Modulo per la presentazione delle osservazioni per i piani/programmi/progetti sottoposti a procedimenti di valutazione ambientale di competenza statale

ID: Codice procedura (ID_VIP/ID_MATTM) 10066

Progetto per la realizzazione di un impianto per la produzione di energia mediante lo sfruttamento del vento nel territorio comunale di Tuscania e Viterbo (VT). Potenza nominale 129,6 MW. Codice pratica MYTERNA n. 202300259

Mappa del documento WON017_ES_9_5_2_2. La mappa mette in evidenza le zone paesaggistiche di notevole interesse pubblico ex art 136 del Lago di Bolsena e della città di Viterbo e la zona

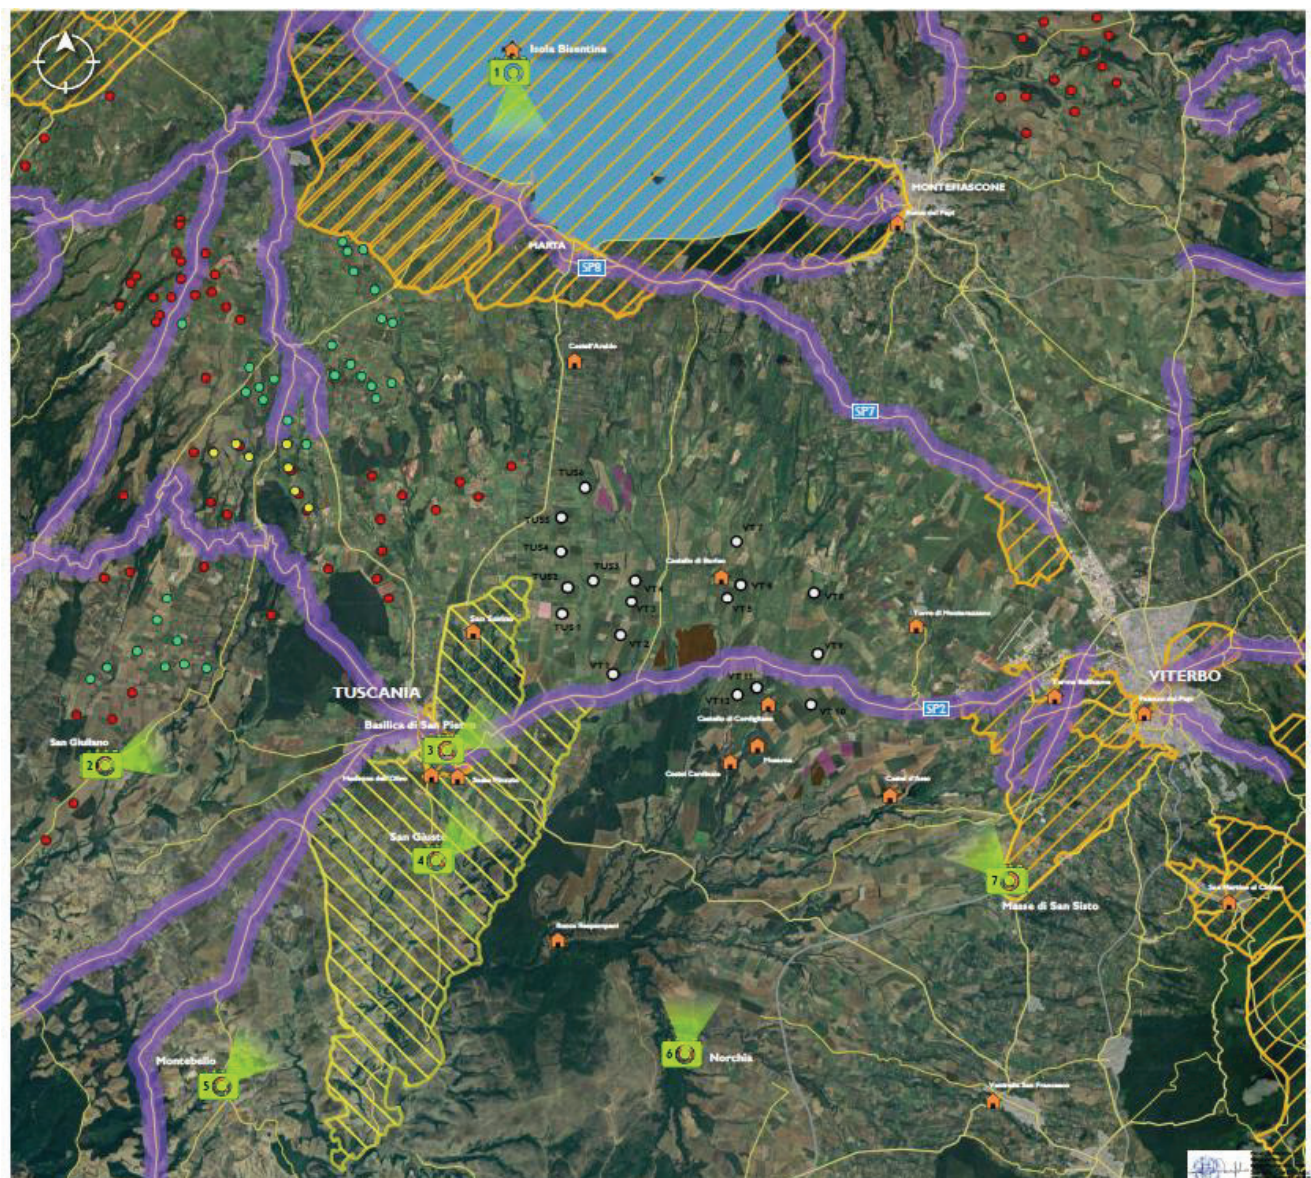
Per queste ragioni esso presenta delle incompatibilità con vari sistemi di paesaggio presenti nella zona, e in particolare con il paesaggio agrario di valore che interessa buona parte del territorio in cui si inserirebbe l'impianto con gli aerogeneratori e il paesaggio di particolare valore dove insisterebbero le opere pertinenti dell'impianto. Inoltre come vedremo la zona in cui si inserirebbe l'impianto è in parte vincolata ai sensi dell'art. 136 del CBC per il suo notevole pregio paesaggistico come dimostra anche la seguente mappa prodotta dalla proponente.

archeologica del Comune di Tuscania in mezzo alle quali si verrebbe a trovare l'impianto eolico industriale in cumulo con una sola parte di altri impianti FER.

(Quadro d’unione)

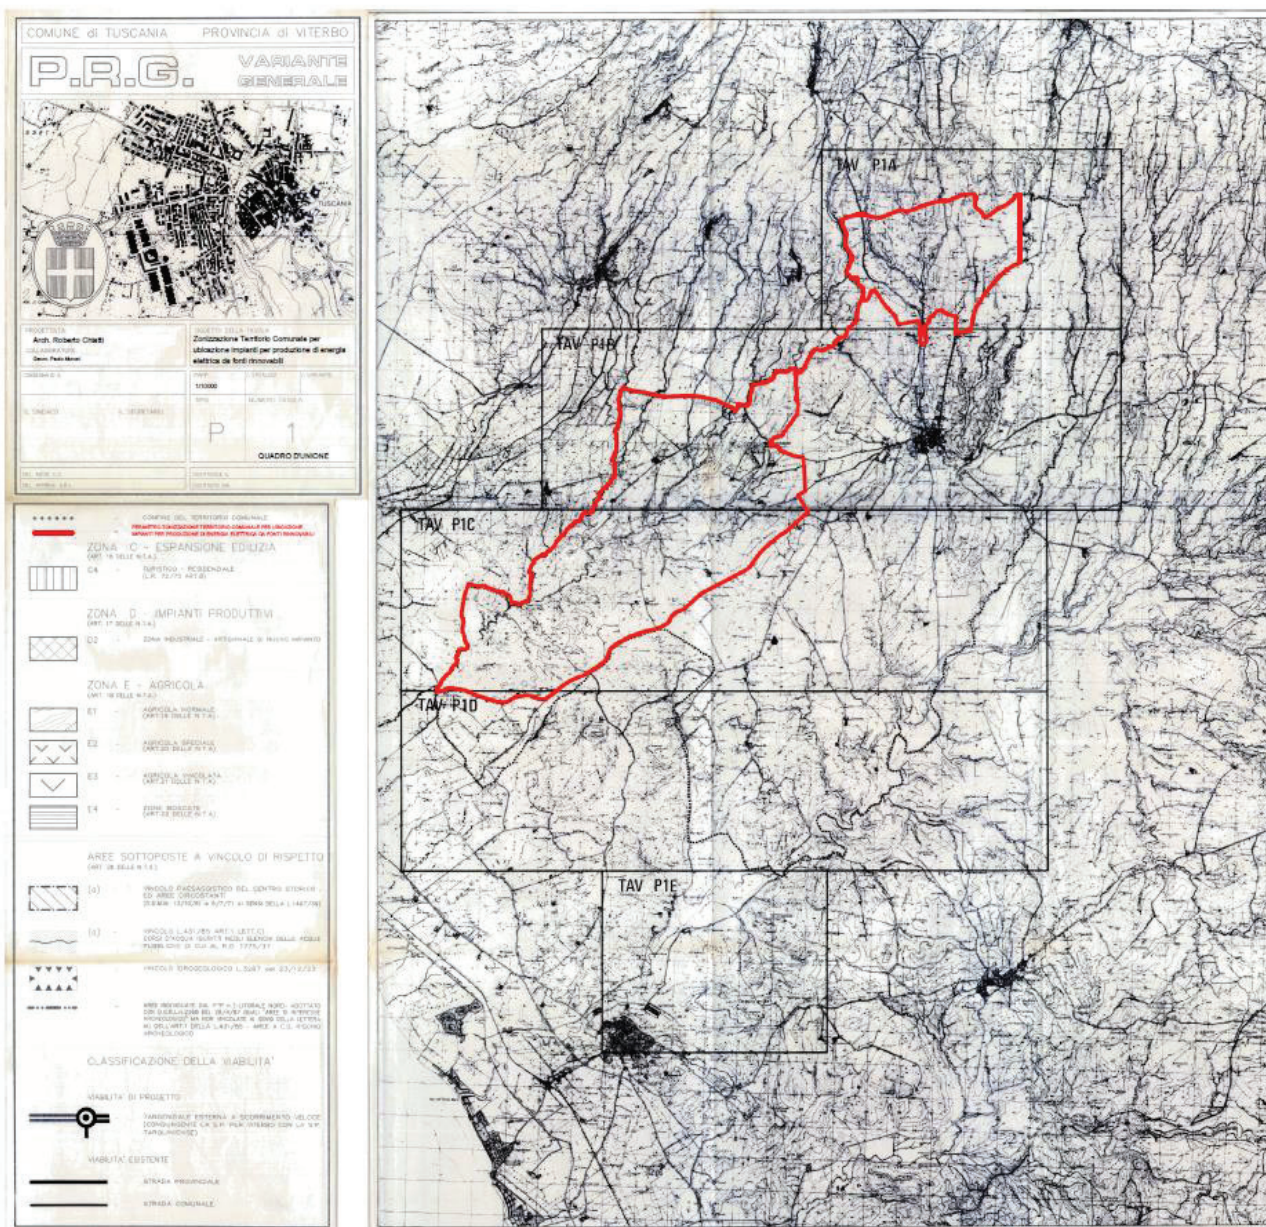
Il progetto eolico in oggetto **NON** ricade in aree **INDICATE IDONEE DALLA DELIBERA COMUNALE**, aree dove possono essere realizzati impianti per la produzione di energia elettrica da fonti rinnovabili. Dalla zonizzazione allegata in delibera si può rilevare con facile evidenza che la collocazione di n° 6 pale eoliche dell’impianto (denominate TUS1, TUS2, TUS3, TUS4, TUS5, TUS6) **ricade sul territorio comunale di Tuscania in area NON IDONEA secondo delibera.**

(VEDERE MAPPA di VARIANTE GENERALE AL PRG nella pagina seguente)

Figura 1. Stralcio carta "Natura 2000" dal sito del ministero Ambiente che illustra la parte della Rete Natura 2000. Le zone con linee in blu sono le ZPS che comprendono le ZSC (parti con linee rosse). Simbolo dell'area in cui è  l'impianto eolico industriale "Tuscania - Viterbo".

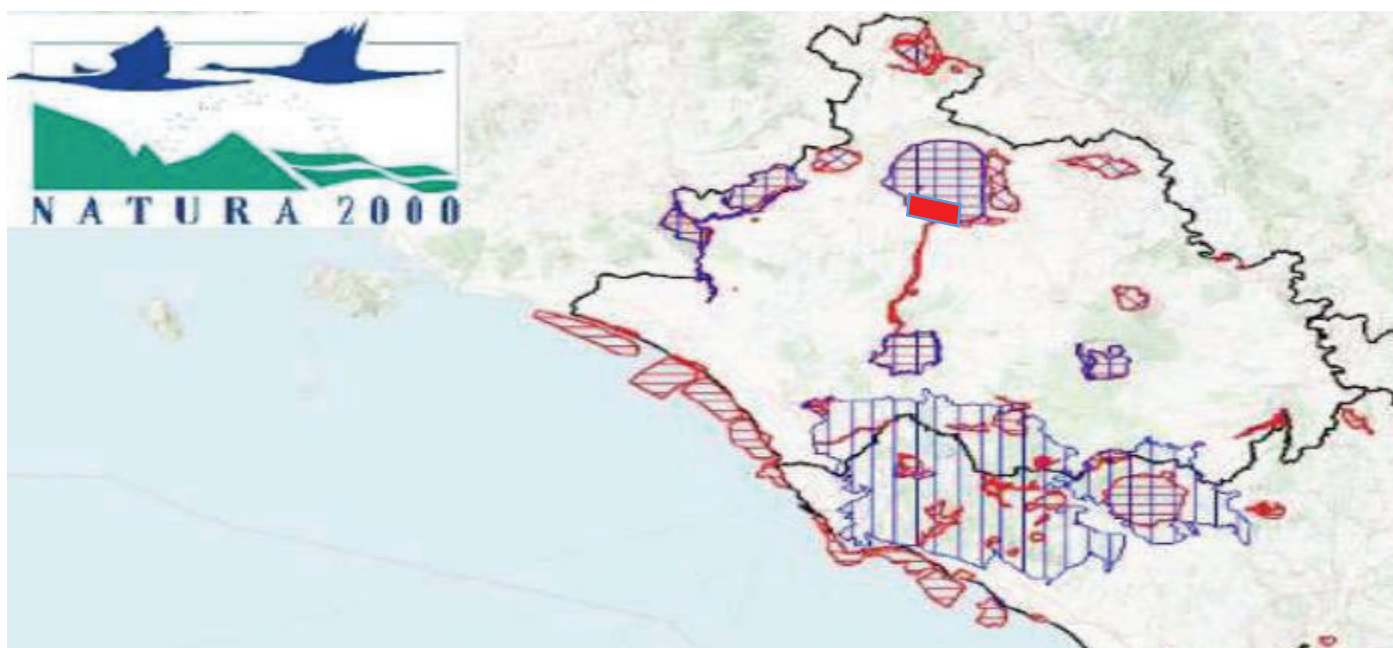
Nel caso dell'impianto eolico in oggetto l'area di intervento ancorchè formalmente esterna alla rete Natura 2000 viene a localizzarsi in diversi punti a distanze notevolmente ridotte rispetto a siti della Rete Natura 2000.

Appare contestabile l'affermazione nello studio ES.10.1 (Valutazione di Incidenza, pag. 35) Secondo cui l'intervento in oggetto non interferisce con aree vincolate in quanto gli aerogeneratori non rientrano in nessuna zona destinata a Sito d'Importanza Comunitaria (SIC), a Zone a Protezione Speciale (ZPS), ai sensi della Direttiva 79/409 CEE, e Important Bird Areas (IBA). Dalle planimetrie riportate nello studio appare infatti che un numero consistente degli aerogeneratori facenti parte dell'impianto si trovino a distanze veramente minime, addirittura poche centinaia di metri dalla ZSC IT6010020 - Fiume Marta, e comunque per le sue dimensioni ed estensione, il progetto viene a configurarsi come vera e propria barriera fra zone di protezione ed in particolare molto importanti per l'avifauna. L'assenza formale di core areas non significa infatti che non esista una rete di interrelazioni ecologiche tra queste zone e siti Natura 2000 più o meno vicine.
